Служебная записка № от 1.11.2012 г.

Прошу доработать первую партию 20 шт. плат ПУТ-3Ф ХК470.00.00 следующим образом:

Рисунок

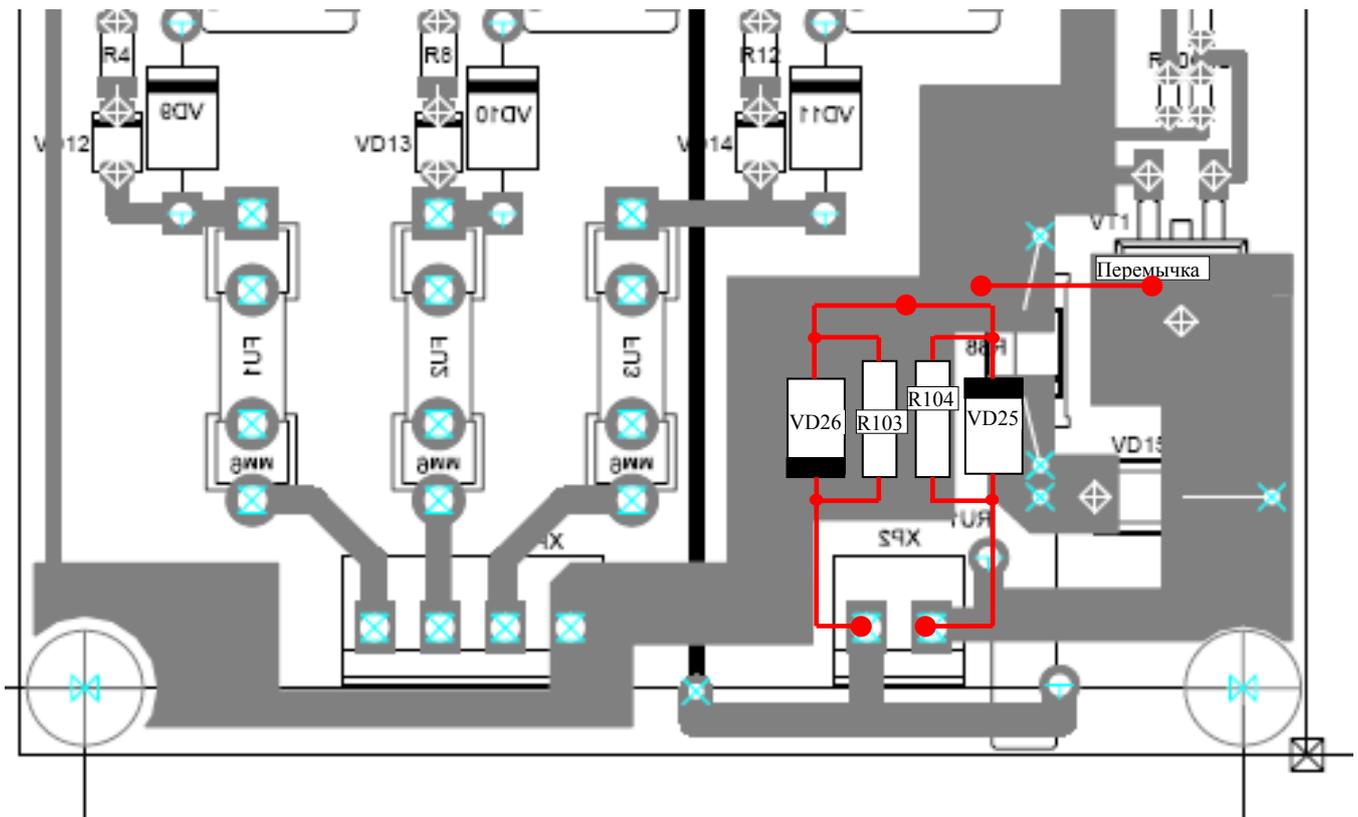
1. Извлечь из платы предохранители FU1...FU3.
2. Выпаять из платы следующие элементы:
 - держатели предохранителей 6 шт.;
 - транзистор VT1;
 - супрессоры VD15, VD16.
3. Вместо держателей предохранителей впаять диоды VD22...VD24 HER306(доп. замена HER307, HER308, FR306, FR307, FR308) или их замену. Диоды запаивать в дальние отверстия от держателей отрицательным (минус) выводом к диодам VD9...VD11.
4. С обратной стороны платы параллельно диодам VD9...VD11 и диодам VD22...VD24 припаять 6 резисторов MF-0,5-200 kOm или их замену.
5. Припаять перемычку на плату по рисунку. Провод ММ 0,6-0,8 мм.
6. Выполнить монтаж двух диодов VD25, VD26 HER606 (или их замену HER607, HER608, FR606, FR607, FR608) и двух резисторов R103, R104 MF-0,5-200 kOm (или их замену) с обратной стороны платы, как показано на рисунке.
